від 03.09.2024 року
Вих. № 458

ТЕРМІНОВЕ повідомлення про безпеку на місцях

Philips Azurion, Allura Xper, Integris та MultiDiagnost Eleva

Ризик від'єднання тримача кабельного шланга, що може призвести до падіння деталей та/або частини кабельного шланга

Рисунок 1. Коли монітор переміщується або повертається (зелена стрілка), кабельний шланг тягне за собою тримачі кабельного шланга й на їхні болтові та інші з'єднання діють сили (жовта рамка).

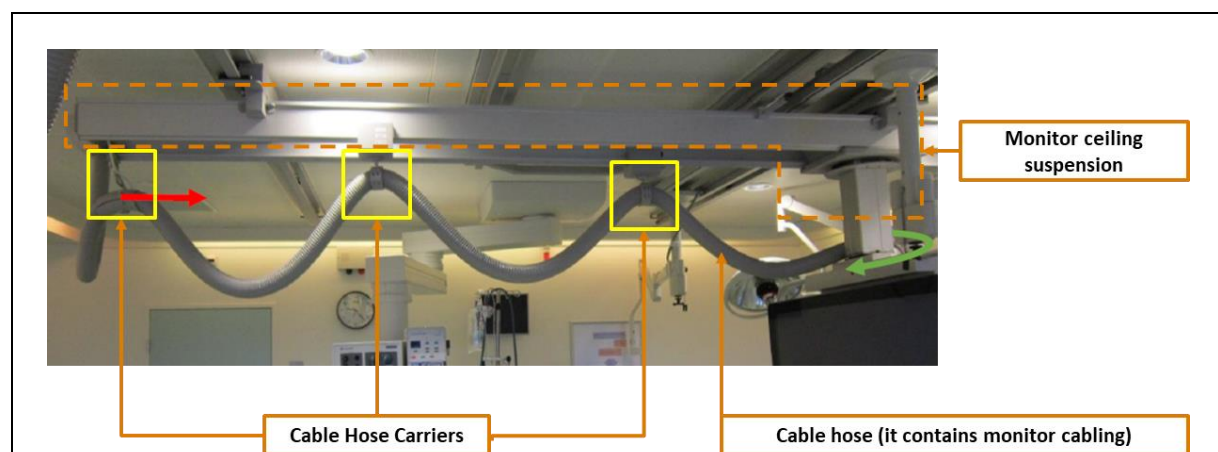
Компанія Philips виявила, що внаслідок застосування сил для переміщення або повороту монітора системи, болти та пластикові деталі тримачів кабельних шлангів, за допомогою яких кабельний шланг кріпиться до стельового кронштейна монітора, можуть ослабнути та/або зламатися (див. Рисунок 1). Якщо ця проблема виникає, пластикові деталі та/або металеві болти тримачів кабельних шлангів та/або частини кабельних шлангів можуть впасти після від'єднання тримача кабельного шланга.

Компанія Philips змінює конструкцію тримачів кабельних шлангів. Як тільки оновлені тримачі кабельних шлангів будуть доступні, компанія Philips зв'яжеться з вами, щоб запланувати візит для їх встановлення на системах, на які поширюється проблема (посилання FCO72200536, FCO72200576 та FCO72200577). Станом на дату написання цього листа із терміновим повідомленням про безпеку на місцях компанія Philips планує випустити рішення в третьому кварталі 2025 року.

Рисунок 2. Приклади ослаблених і несправних болтів та пластикових деталей

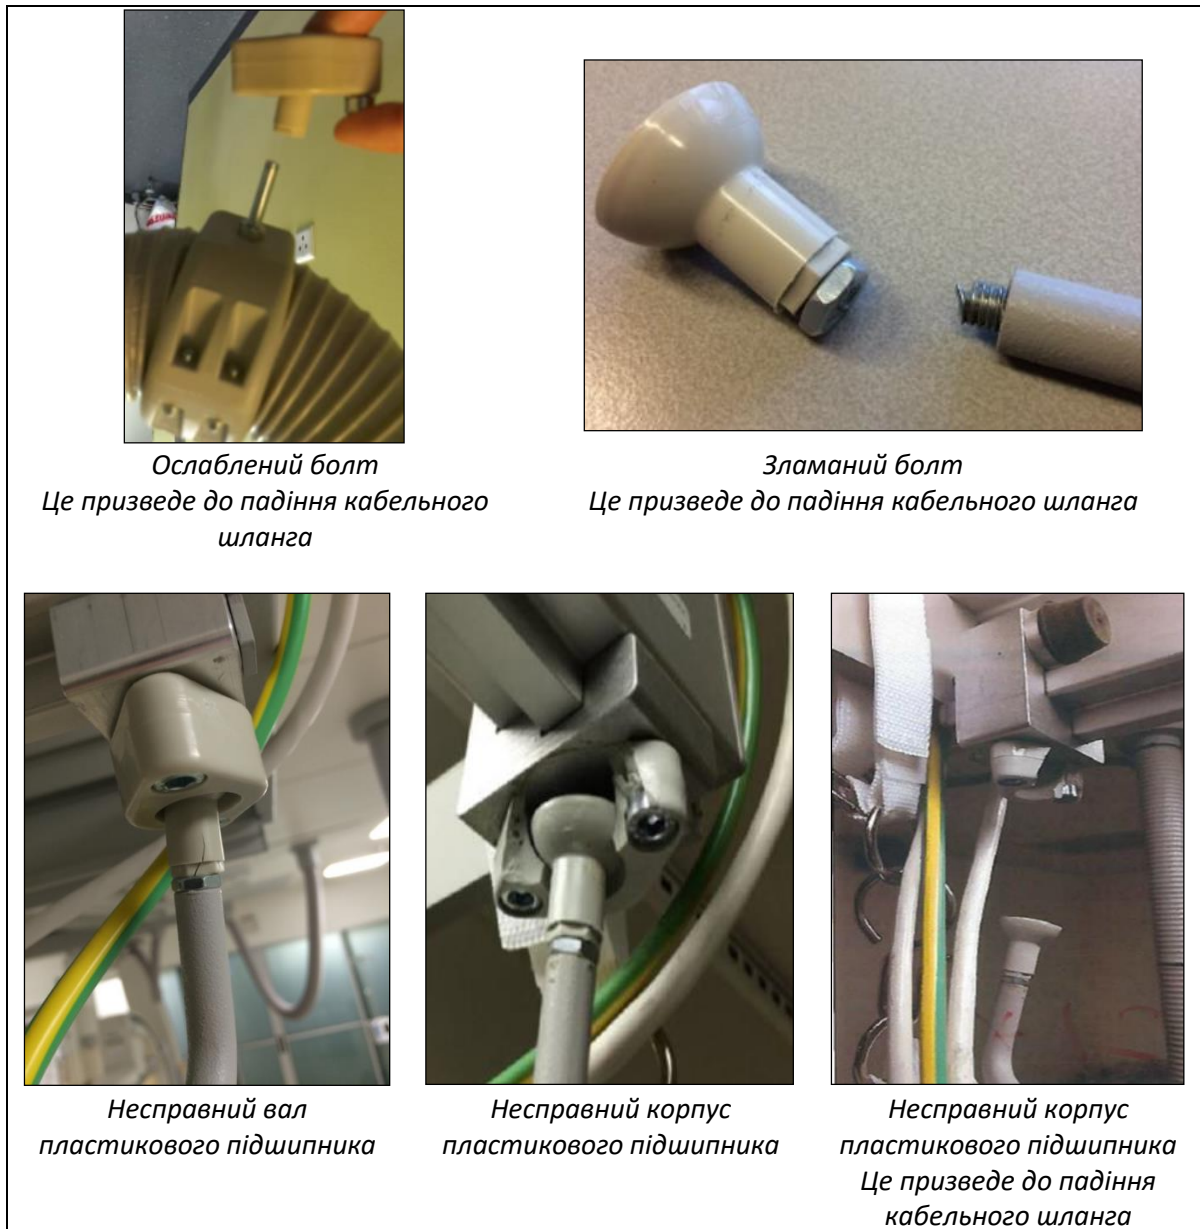
- c. Не розміщуйте пацієнта під тримачами кабельних шлангів (наприклад, під час транспортування).
- d. Якщо ви помітили ослаблені або зламані болти та/або зламані пластикові деталі тримачів кабельних шлангів (див. Рисунок 2), негайно зверніться до місцевого представника компанії Philips.

Рис. 01. Рухомі тримачі шлангів (1 + 2b) і фіксовані тримачі шлангів (2a)

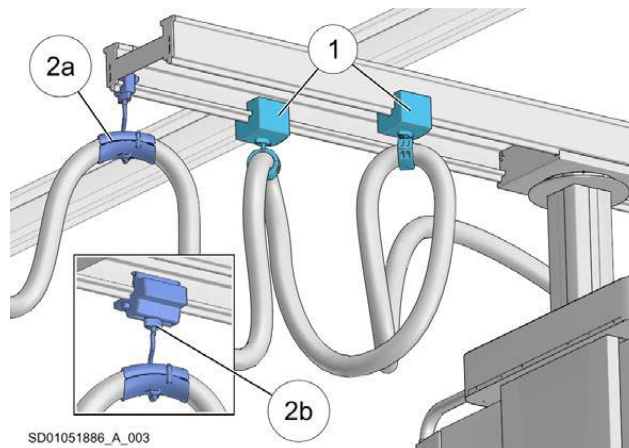
1. Визначте тримачі кабельних шлангів.
2. Переконайтеся, що рухомі тримачі кабельних шлангів переміщуються плавно.
3. Переконайтеся, що болти та гайки тримачів кабельних шлангів закріплені належним чином.

Рис. 02. Основа для кріплення тримачів шлангів

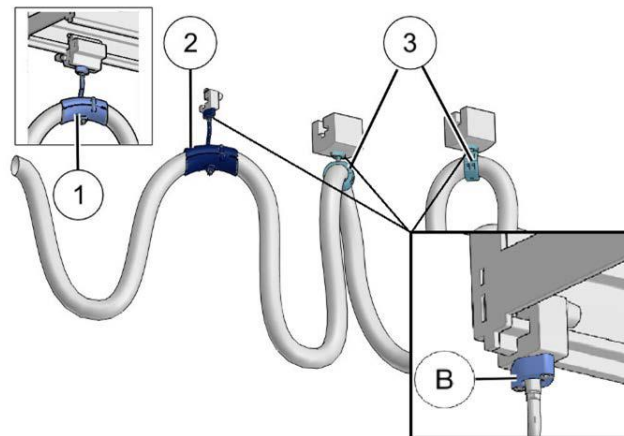
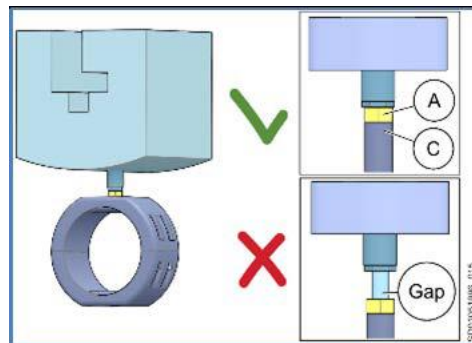
4. Перевірте кріплення та стан основи для кріплення (B)
 - Якщо на основі для кріплення є будь-які пошкодження (наприклад, тріщини або зламані деталі), замініть її.

Рис. 04. Правильне «V» і неправильне «X» положення циліндричного кронштейна тримача

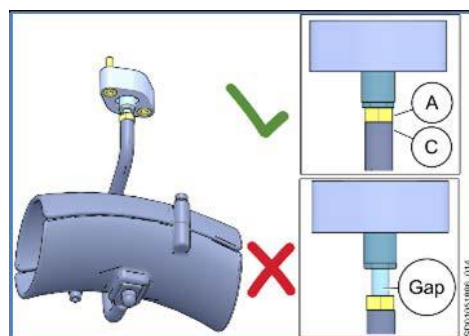
5. Переконайтеся, що всі гайки затягнуті.
6. Перевірте, чи немає видимого зазору.

Рис. 05. Тримач кабельного шланга з кільцем

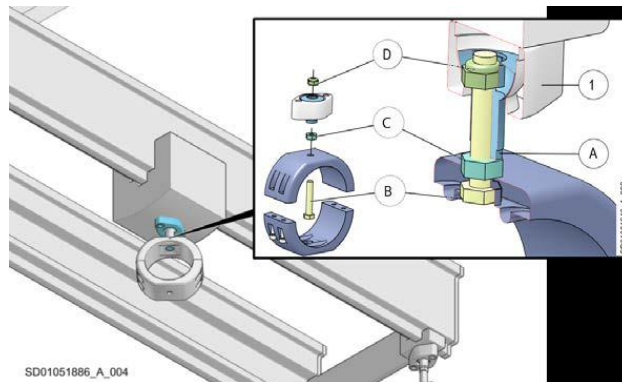
7. За наявності видимого зазору для тримача з кільцем:

- Ослабте основу (1) (2 x M6).
- Ослабте пластиковий кронштейн (A) за допомогою гайки (D).
- Ослабте гайку (C).
- Нанесіть Loctite 243 на різьбу болта (B).
- Зберіть кільце шланга за допомогою болта (B) і гайки (C).

- Утримуйте гайку (C) в цьому положенні, потім поверніть і затягніть пластиковий кронштейн (A) гайкою (D) до зникнення зазору.
